## COMPTE RENDU VISITE DIAGNOSTIC DU PLAN D'EAU

Syndicat Mixte d'Aménagement de Gestion de  
l'Yzeron, du Ratier et du Charbonnières (P.E N° 16)

**PLAN D'EAU de Monsieur Jean TISSOT**  
**Les Grandes Terres à SAINTE-CONSORCE (Rhône) – IDPE 15**

**RAPPORT DE VISITE DE DIAGNOSTIC PRÉLIMINAIRE**

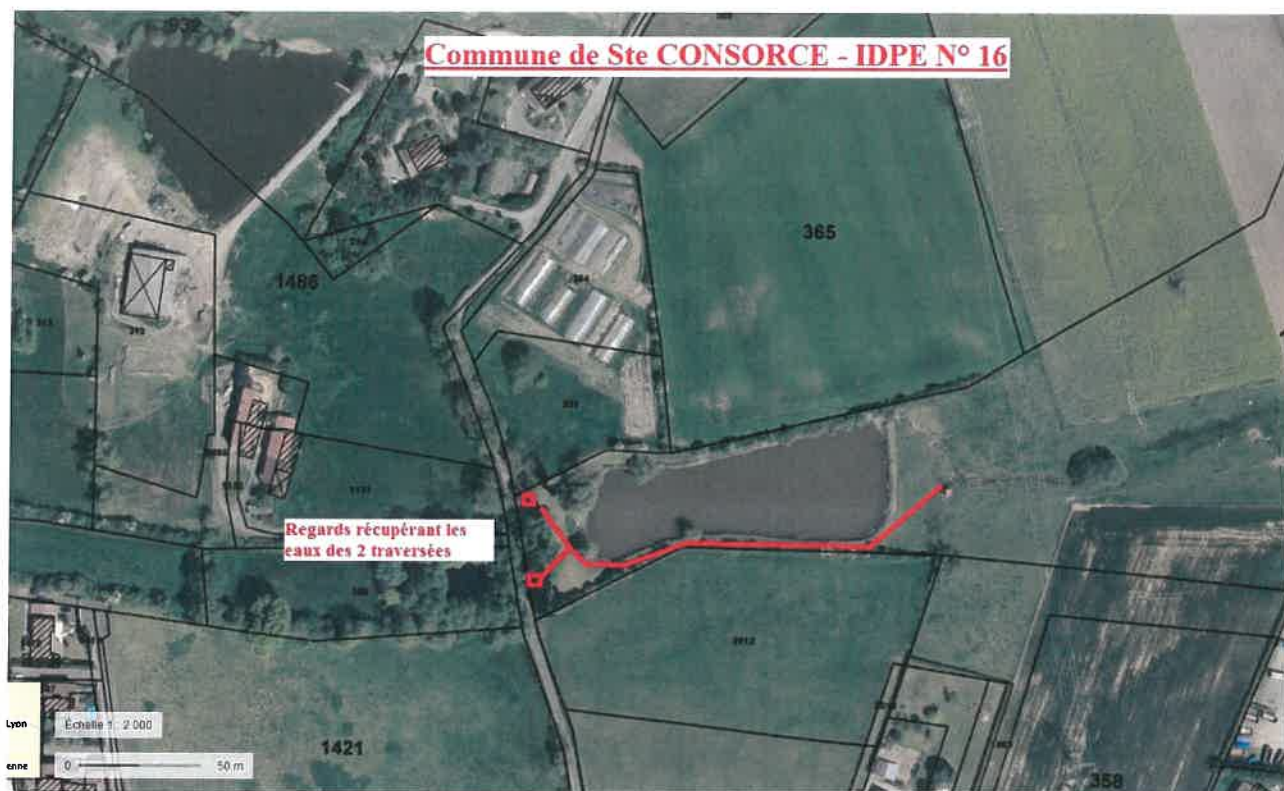
La partie amont du plan d'eau est complexe. 2 conduites d'eau pluviales interceptent les écoulements à l'amont de la voirie mais il ne débouche pas directement à l'aval.

La traversée Nord débouche sur la parcelle N° 363. L'eau s'écoule librement sur une dizaine de mètres puis pénètre sur la propriété de M. TISSOT qui l'a ensuite canalisé jusqu'au plan d'eau.

La Traversée Sud est canalisé en DN 300 mm jusqu'au plan d'eau.

Il est donc proposé la solution suivante :

- Recherche des 2 tuyaux à l'aval de la voirie et création de 2 regards
- Départ de la conduite DN 100 depuis ces 2 regards jusqu'à l'aval du plan d'eau.

Il faudra pour cela obtenir l'accord du propriétaire de la parcelle N° 363.
